Autostrada Asti-Cuneo

TRONCO II A21 (ASTI EST) - A6 (MARENE)
LOTTO 6 RODDI-DIGA ENEL

PROGETTO ESECUTIVO

Relazione ottemperanza ai fini dell'ottenimento della compatibilità
paesaggistica ex art 146 DLgs 42/2004 e smi

Figura 5-1 Ipotesi di tracciato altimetrico (in blu) in galleria artificiale

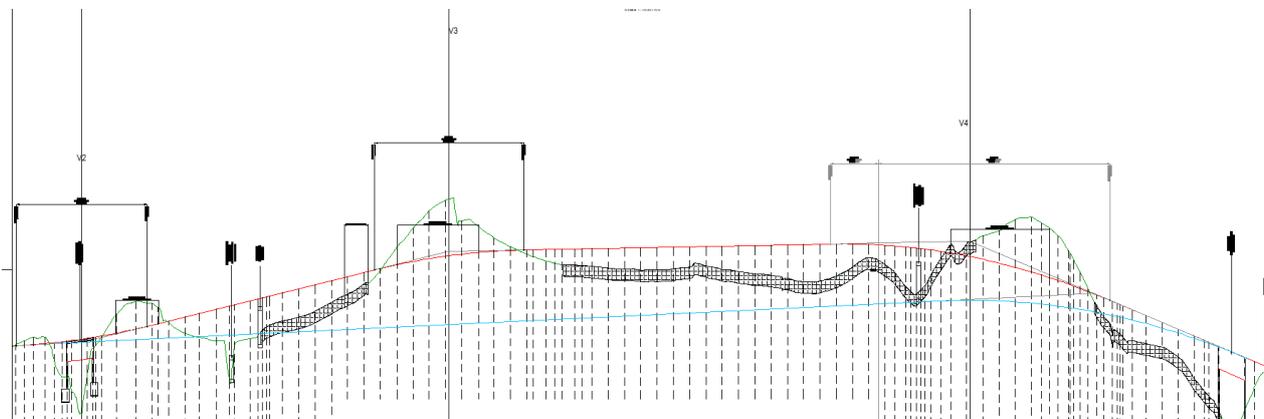
2 Nell'ambito collinare sottostante alle Cascine Dabbene e Roggeri, sia valutata la possibilità tecnica di conferire al tracciato un andamento leggermente curvilineo, che possa consentire un migliore adattamento alla topografia del luogo caratterizzato dall'andamento naturale a "sella	Ante-operam – 2. Fase di progettazione esecutiva	L'andamento planimetrico
3 Nei pressi dell'attraversamento in viadotto del Rio San Giacomo e dell'attraversamento in trincea del promontorio di Cascina Dabbene dovrà essere ripristinata la viabilità poderale storica di interesse cicloturistico tra i vigneti del Patrimonio mondiale Unesco dei Paesaggi vitivinicoli e la fascia fluviale del Tanaro; la viabilità dovrà essere dotata di elementi di arredo vegetazionale e tecnico funzionale alle esigenze cicloturistiche dell'area Unesco e del Comune di La Morra.	In corso d'opera – 4. Fase di cantiere	La viabilità poderale e cicloturistica

In Figura 5-1 si distingue la livelletta in galleria (colore blu) rispetto a quella attuale di progetto (di colore rosso). La nuova livelletta prosegue quella esistente proveniente dal viadotto Tanaro 4 fino a intercettare la livelletta originaria di progetto in corrispondenza della progressiva 2+200 circa. Il raggio altimetrico utilizzato nell'unico raccordo inserito è di 10.000m. Il Δi è del 4,75% circa, particolarmente elevato. In queste condizioni, il raggio altimetrico minimo, inteso come raggio del cerchio osculatore del raccordo parabolico nel vertice, risulta pari a circa 9000 m; pertanto, il valore adottato di 10000m è di poco superiore al minimo permesso dal combinato dei paragrafi 5.1.2 e 5.3.3 del DM 5/11/2001. Si dimostrerà di seguito che variando la livelletta così come mostrato in Fig. 1 non vengono rispettati numerosi disposti di cui ai paragrafi 5.5.2 e 5.5.3 del DM 5/11/2001.

Figura 5-2 Andamento altimetrico oltre Opera 3

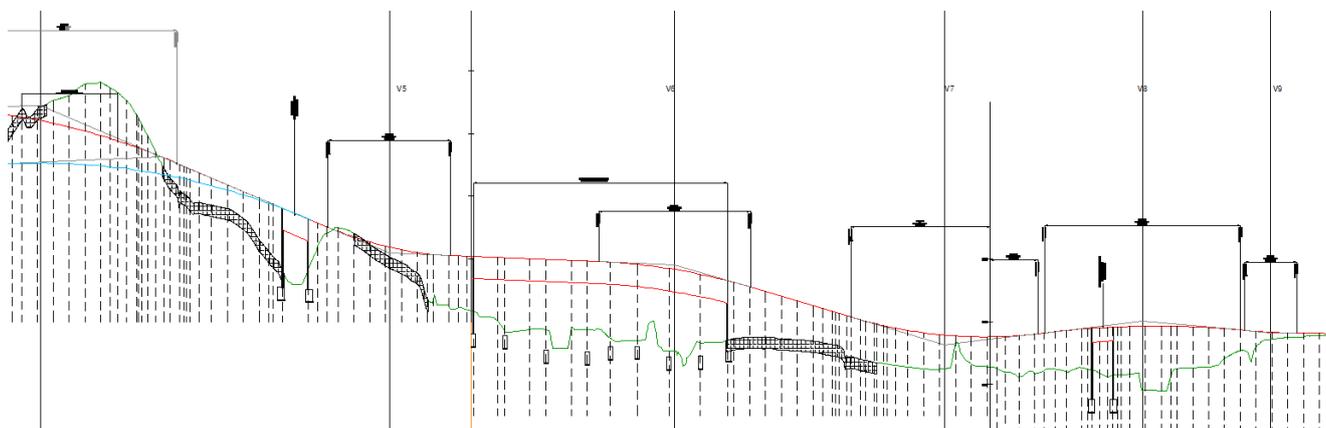
Con riferimento alla soluzione prospettata in Figura 5-1 si mostra nella Figura 5-2 che segue il profilo del tracciato a valle del nuovo raccordo altimetrico.

L'altimetria configura, anche solo visivamente, un andamento del tipo "a montagne russe", mancando uno "stacco" fra i diversi raccordi altimetrici. In particolare, per quanto riguarda il raccordo della variante in galleria, non è possibile inserire un tratto di livelletta in quanto, a causa del valore elevato del Δi , si avrebbe un accavallamento con il raccordo concavo successivo. Né si può inserire un raggio di valore più basso, essendo già 10.000m un valore vicino a quello minimo. In particolare, per quanto riguarda la successione fra il nuovo vertice e V5, è presente un tratto significativamente lungo nel quale la distanza di ricomparsa è inferiore al minimo ammesso dalla norma e cioè 720m, in violazione al paragrafo 5.5.3 del D.M. 5/11/2001 (Figura 5-3).

Figura 5-5 Sovrapposizione del progetto con le aree geologicamente instabili

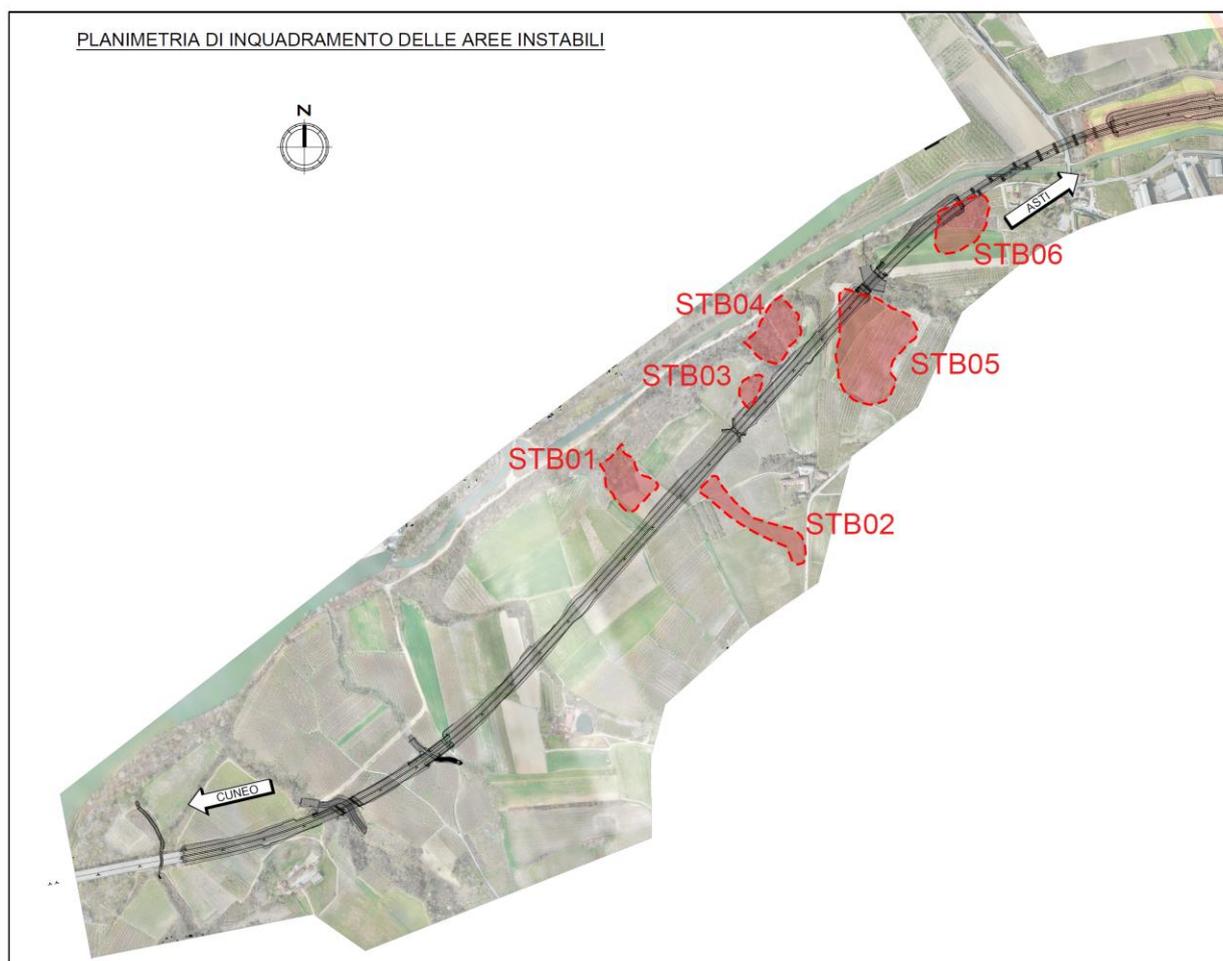
Come si può vedere dalla Figura 5-5, tra le diverse aree potenzialmente instabili che sono state evidenziate in zona, quasi tutte lambiscono e alcune (STB03 e STB05, per esempio) sono effettivamente interferenti con il tracciato autostradale nel tratto in esame.

Figura 5-8 Ponte sul Rio Deglia. In blu la nuova configurazione per ottenere la galleria artificiale, in rosso quella di progetto

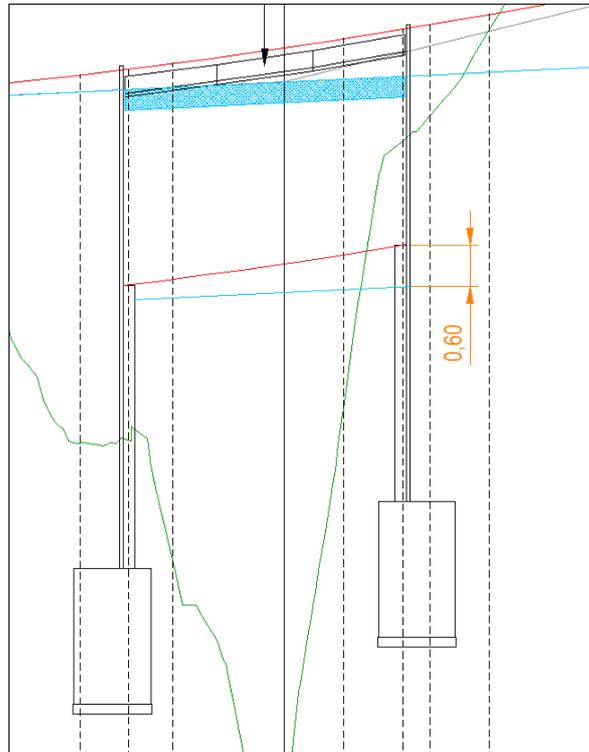
- a) Il ponte sul Rio Deglia dovrebbe essere abbassato di circa 60cm, risultando quindi in una parziale incompatibilità (cfr. Figura 5-8) a causa della diminuzione del franco;

Figura 5-9 tombino progr. 2+004

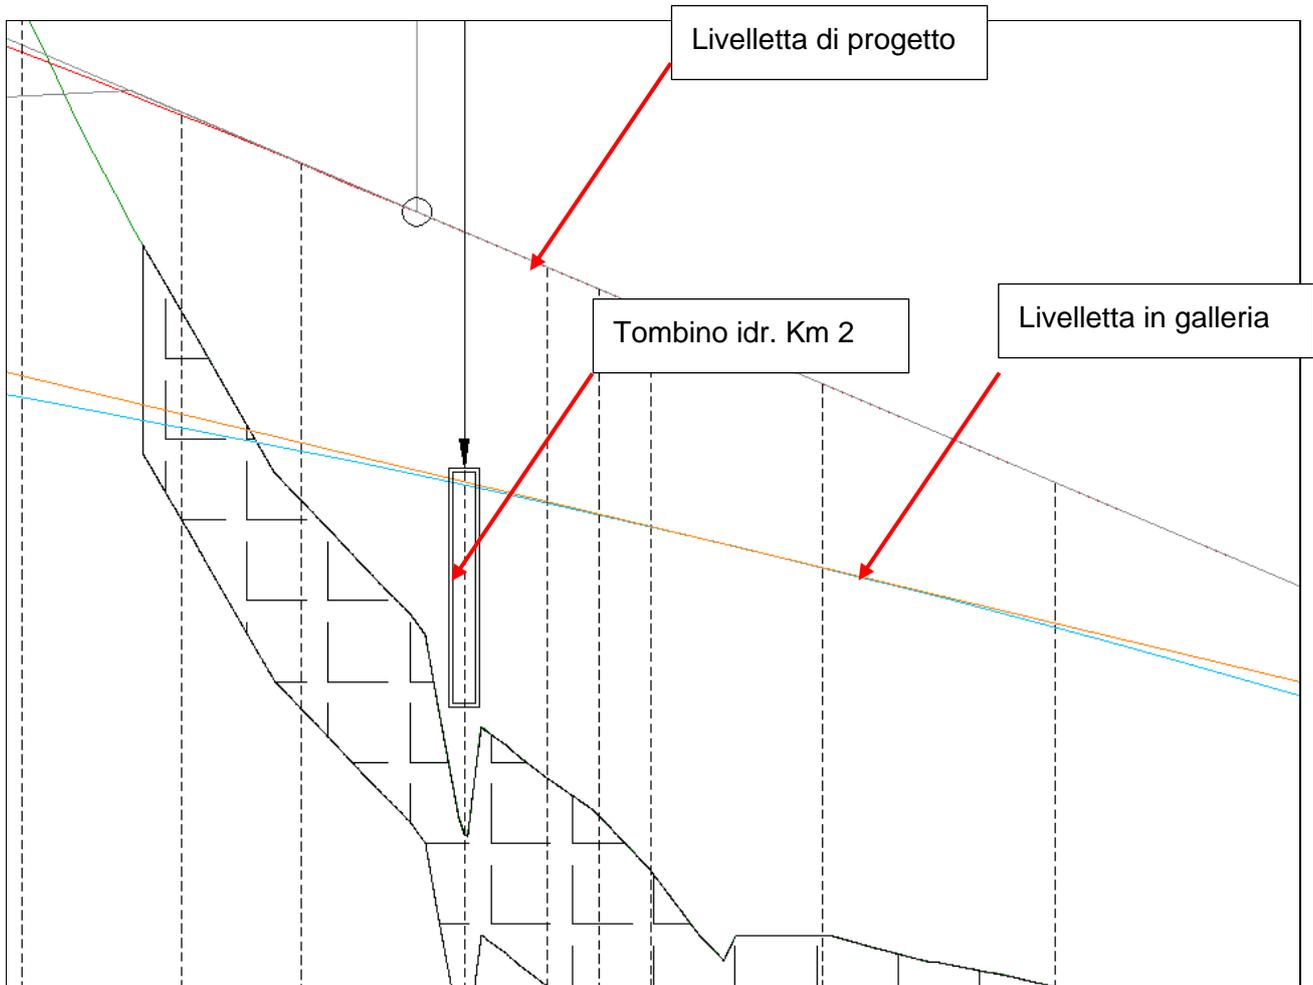
- b) Il ponte sul rio San Giacomo sarebbe compatibile con la nuova livellatura;
- c) Il ponte sul rio opera 3 sarebbe compatibile con la nuova livellatura;
- d) Il tombino al km 2+004 non sarebbe compatibile con la nuova livellatura (cfr. Figura 5-9).

Figura 5-10 Primo tracciato alternativo

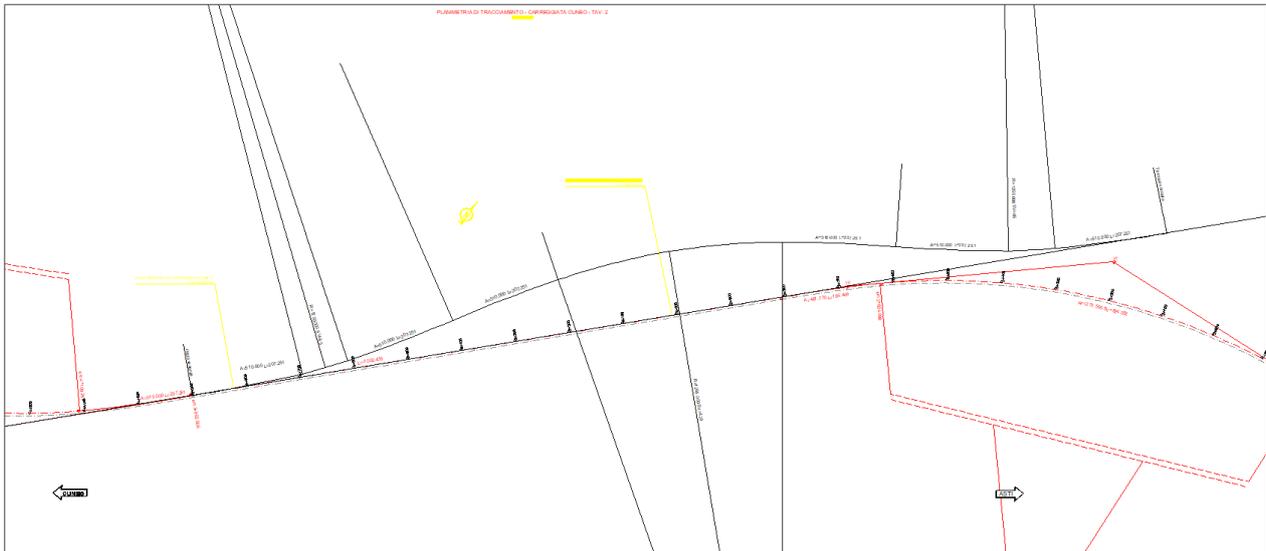
In merito al tema dell'andamento planimetrico del tracciato ed in particolare: *“nell’ambito collinare sottostante alle Cascine Dabbene e Roggeri, sia valutata la possibilità tecnica di conferire al tracciato un andamento leggermente curvilineo, che possa consentire un migliore adattamento alla topografia del luogo caratterizzato dall’andamento naturale a “sella”* si ricollega a quanto precedentemente illustrato in termini di invariabilità dell'andamento planimetrico. Nel seguito si illustreranno le ragioni prettamente geometriche per le quali non è possibile inserire altre curve senza rimettere in discussione tutto il tracciato, il quale – si rammenta – è stato già oggetto di parere favorevole del C.S.LL.PP. con il voto n. 123/23.

Senza tener conto di un minimo rettilineo di raccordo che occorrerebbe fra le 2 clotoidi a inizio variante ($L_{min} = 250$ m tab. pag. 57 par. 5.2.2 D.M. 5/11/2001). Considerando un raggio di curvatura minimo di 1000 m (valore simile a quelli utilizzati nel tracciato in esame e comunque non riducibile per questioni di visibilità), si ottiene uno sviluppo minimo degli elementi curvilinei (pag. 57 D.M. 5/11/2001) pari a $S_v = 2,5 \times 120/3,6 = 83$ m. Per le clotoidi, considerando un parametro medio di 500 m, simile a quelli utilizzati nel tracciato in esame, si ottiene uno sviluppo medio per ciascun elemento pari a $S_v = 500^2/1000 = 250$ m. Pertanto, sommando tutte le aliquote minime necessarie si otterrebbe un totale di $S_v = 3 \times 83 + 6 \times 250 = 1749$ m, valore di gran lunga superiore a quanto disponibile (appena 1086 m). Si mostra nel seguito (Figura 5-10)

lo stralcio planimetrico della soluzione di cui sopra, in cui in rosso è rappresentato il tracciato attuale e in nero quello “alternativo”. Lo stralcio mostra la mancata coincidenza tra i due tracciati di circa 700 m.

Figura 5-13 Sezione tipo con rinverdimento della fascia di separazione dei due sensi di marcia

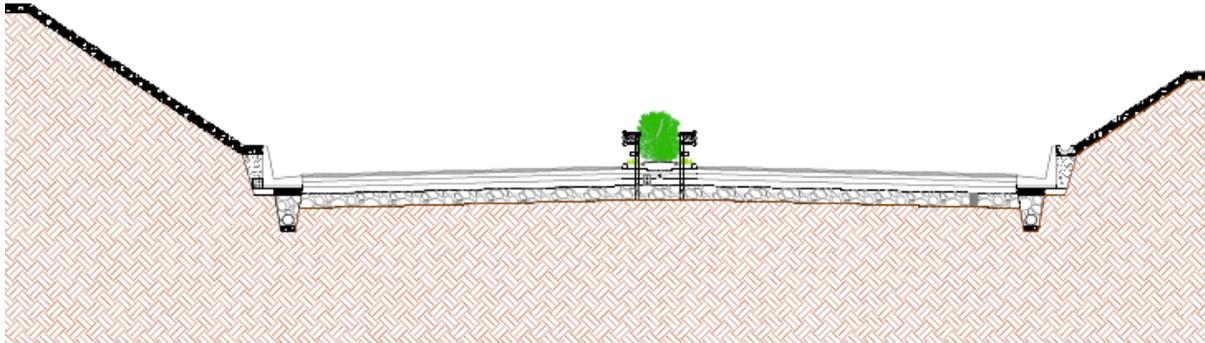
6 Con riferimento agli elementi accessori e di completamento dell'infrastruttura stradale e delle relative opere d'arte, nella condivisione con la Soprintendenza ABAP competente di elaborati di dettaglio atti ad illustrarne compiutamente la configurazione architettonica, materica e cromatica, si abbia cura – trattandosi di completamento di un'infrastruttura a carattere lineare - di illustrare le caratteristiche formali e dei materiali utilizzati nelle parti già costruite, sia nelle parti contigue che nell'insieme del tracciato, come espressamente previsto dal DPCM 12/12/2005.	Ante-operam – 2. Fase di progettazione esecutiva	Le ottimizzazioni per la qualità architettonica
8 Sia prevista la collocazione di componenti vegetali arbustive nella fascia di separazione dei due sensi di marcia del tracciato autostradale	In corso d'opera – 4. Fase di cantiere	Il rinverdimento della fascia di separazione dei due sensi di marcia

Per tale intervento è prevista la piantumazione degli arbusti della suddetta specie con interasse di 2 metri tra una pianta e l'altra. Tale tematica è stata trattata all'interno della “*Relazione Tecnica Opere a Verde*” ed i relativi elaborati grafici.

Figura 5-14 Le pendenze delle scarpate

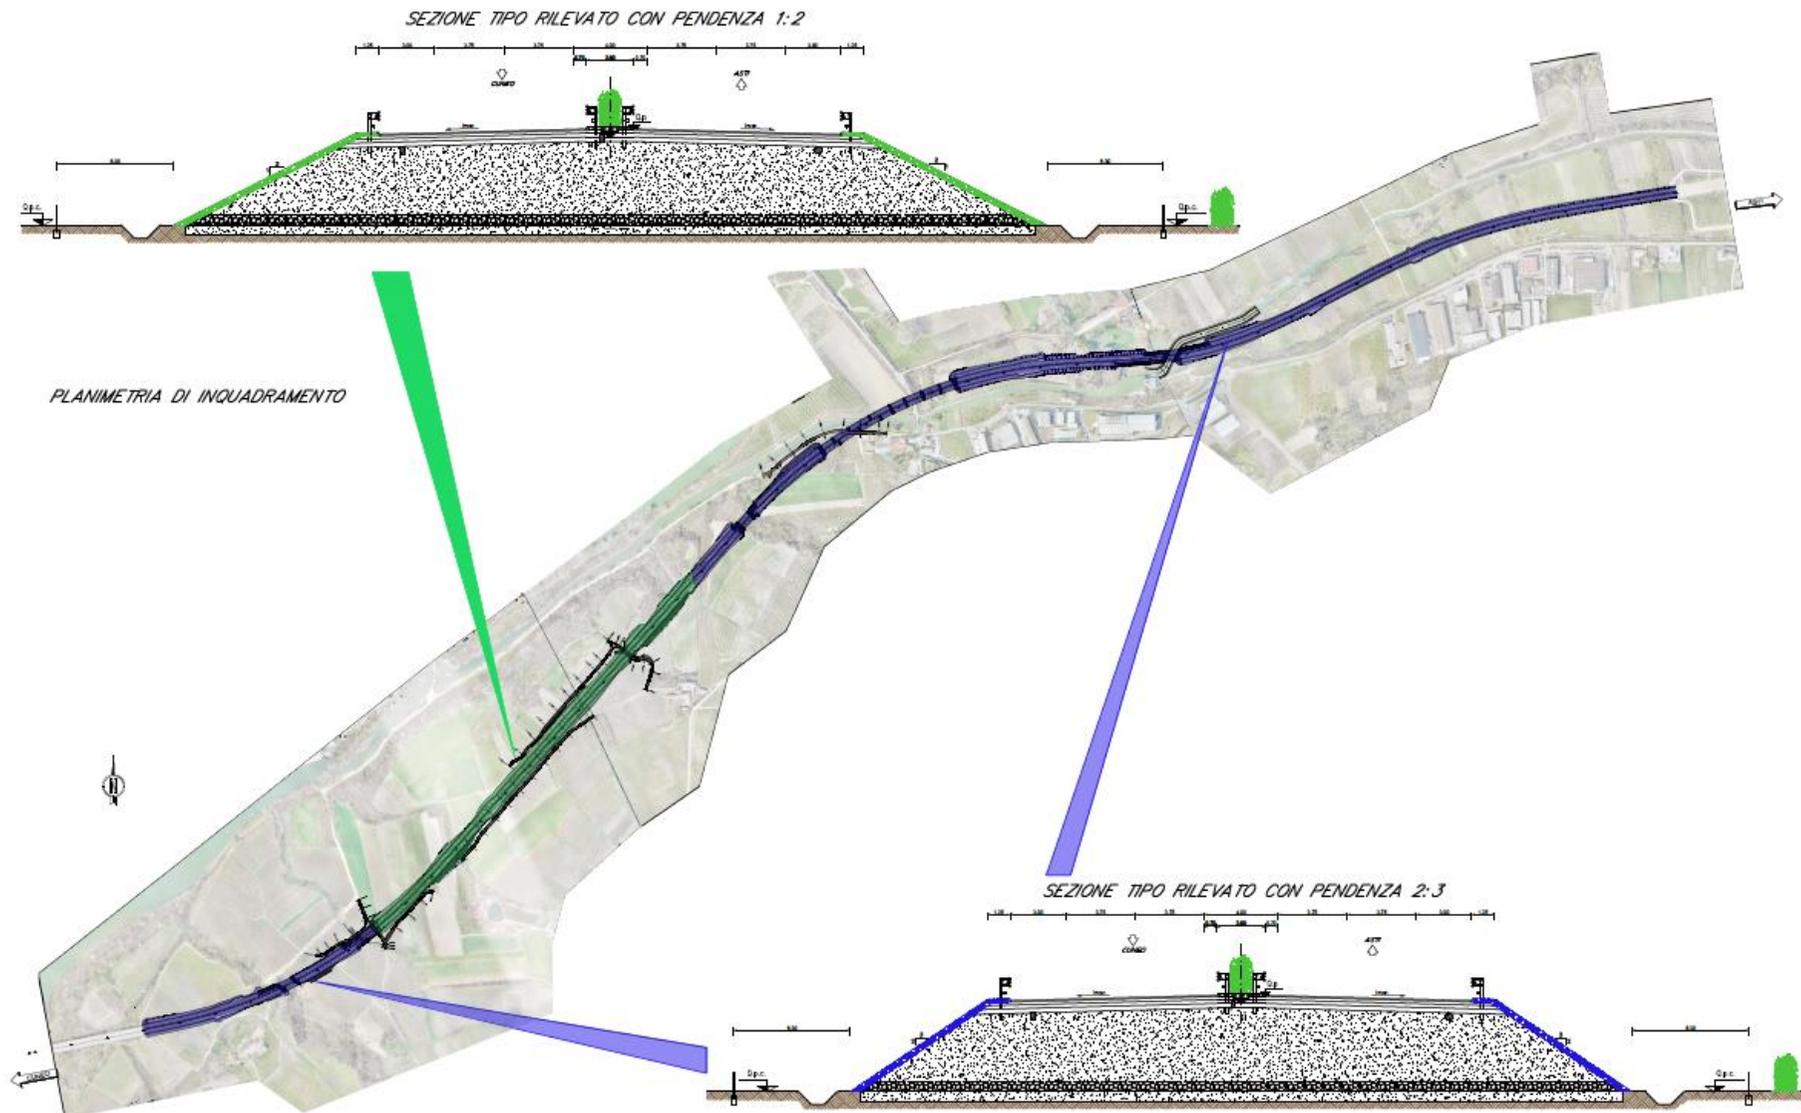
19	Nelle zone oggetto di riprofilatura, e per le scarpate delle trincee, ove necessitino opere di sostegno, si richiede di inserire nelle maglie delle reti consolidanti piante radicate di specie arbustive di piccola taglia che non danneggino la tenuta delle reti metalliche. Per l'inerbimento si ricorra alle modalità riferite al prato di fondovalle	In corso d'opera – 4. Fase di cantiere	Il Progetto territoriale di inserimento e raccordo con la vegetazione

La pendenza delle scarpate è stata dunque portata dal valore tipico 2:3 a un più dolce 1:2 nella “Zona 2”, che si estende per una lunghezza di poco meno di 1 km a valle delle cascate Dabbene e Roggeri.

Figura 5-17 Configurazione della pista a servizio del Ponte Opera 3 nel progetto esecutivo

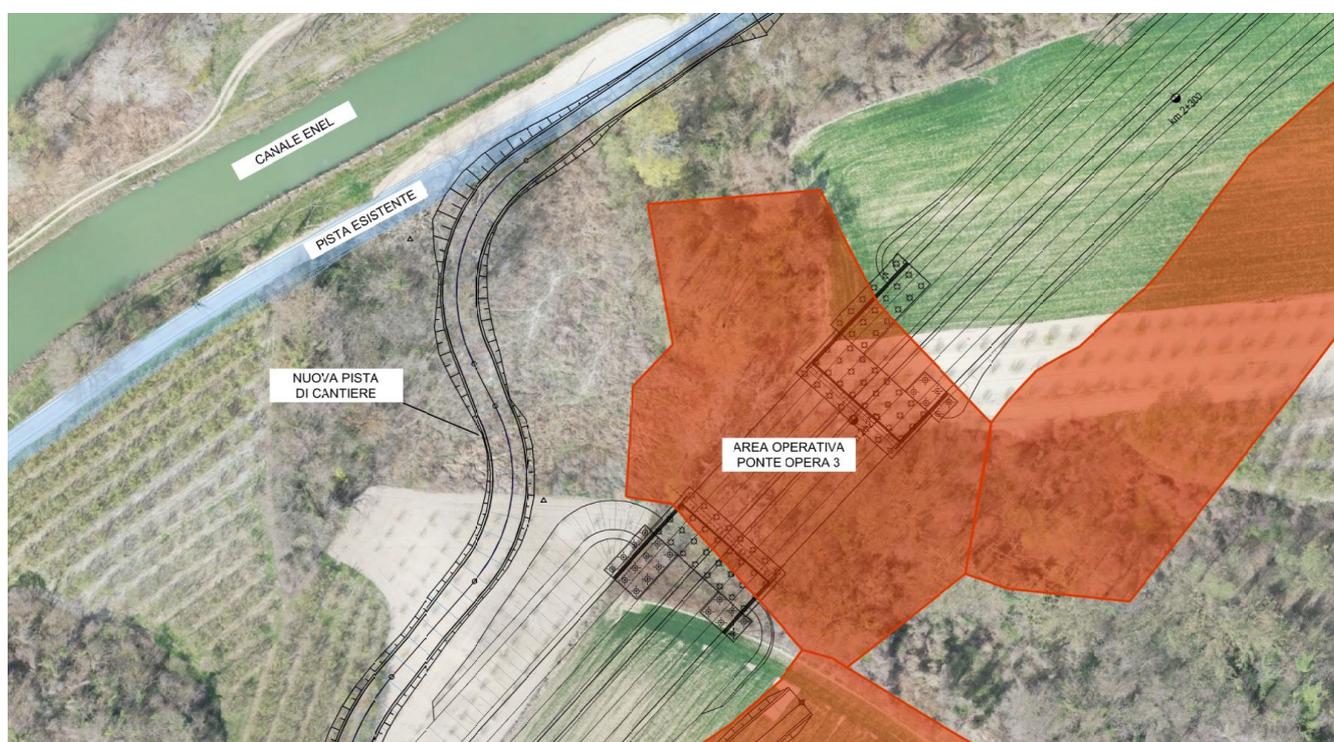
b) Prevedere nella cantierizzazione una soluzione che eviti, se possibile l'attraversamento con la pista di cantiere del bosco del pendio pedecollinare. Nel caso di necessità utilizzare tecniche di ingegneria naturalistica e contenere la sottrazione di piante d'alto fusto	Progettazione esecutiva	La cantierizzazione
11	Con riferimento alla viabilità podereale storica di interesse cicloturistico tra i vigneti del Patrimonio mondiale Unesco dei Paesaggi vitivinicoli e la fascia fluviale del Tanaro, e all'esigenza di adeguamento tecnico-funzionale alle esigenze ciclo-turistiche dell'area Unesco, si richiede una verifica con il Comune di La Morra.	Progettazione esecutiva	La viabilità podereale e cicloturistica
12	In corrispondenza dell'attraversamento del paesaggio agrario delle "Chiosse" tra Cascina Dabbene e Cascina Roggeri, prevedere sistemazioni con siepi arboree-arbustive e alberi isolati non necessariamente aderenti al nastro stradale, seguendo le morfologie naturali e la maglia fondiaria in coerenza con il paesaggio rurale storico dei prati delimitati da siepi-arboree arbustive come meglio riportato nel corpo del parere. La realizzazione di tali interventi e delle compensazioni a verde deve necessariamente risolvere la titolarità e disponibilità di aree in proprietà al fine di garantire il mantenimento e una gestione appropriata dei nuovi impianti messi a dimora	Progettazione esecutiva	Il Progetto territoriale di inserimento e raccordo con la vegetazione

Con riferimento alla condizione 5b/MASE, si specifica che la cantierizzazione del progetto esecutivo prevedrà che la pista necessaria al raggiungimento dell'area operativa che interessa l'Opera 3 eviti del tutto l'attraversamento il bosco del pendio pedecollinare, passando tra il boschetto all'interno dell'impluvio "Opera 3" e quello immediatamente a ovest di esso, riconnettendosi alla pista esistente parallela al Canale Enel. A questo proposito si riporta di seguito uno stralcio della planimetria di tale pista riportata su ortofoto aggiornata (Figura 5-17).
